品京発 20-168-02
令和 2 年 7 月 吉日

製品の仕様変更のご案内

製品の仕様変更の説明 (ツマミ変更)

【外観】 代表写真 RK2000, RK260

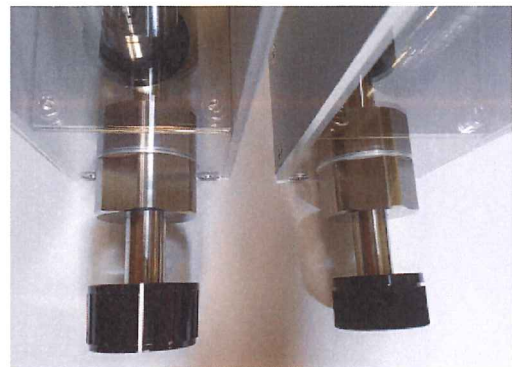
※RK2005, RK2006 の外観変更についてはツマミ部のみの変更であり、RK2000, RK260 下記写真を参照ください。

(左) 現行品 (右) 変更品

項目	現行品	変更品
ツマミ外径	φ 33	φ 30
ツマミ奥行	18mm	16mm
ツマミ重量	19g	25g
止めネジ 取付工具	M4 (2箇所) 六角レンチ 2mm	M4 (1箇所) 六角レンチ 2mm
流量計の突出寸法	Max54mm (流量計前面より突出長さ)	Max51mm (流量計前面より突出長さ)

ニードルの回転はスムーズでありツマミ変更による調整性の変化はありません。
